Product Change Notice (PCN)

件名: RL78 ファミリ_LQFP/LFQFP 用トレイおよび乾燥剤の追加

仕様相違点資料 (LQFP/LFQFP_トレイ&乾燥剤追加) 7x7mm,10x10mm,12x12mm,14x14mm

MCP-AB-22-0111
PC-MCU-A010A/J

乾燥剤

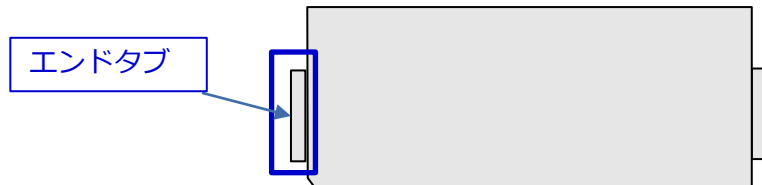
- ・乾燥剤の種類を追加します。

※保管条件に変更はございません。

トレイ相違点-1

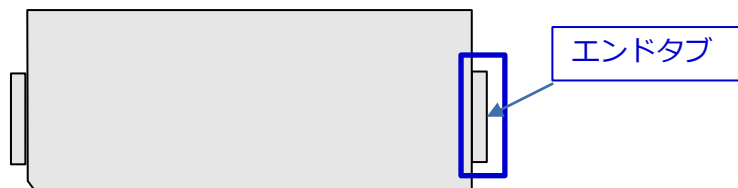
エンドタブの記載内容が異なります。

7x7mm		10x10mm		12x12mm		14x14mm	
追加	従来	追加	従来	追加	従来	追加	従来
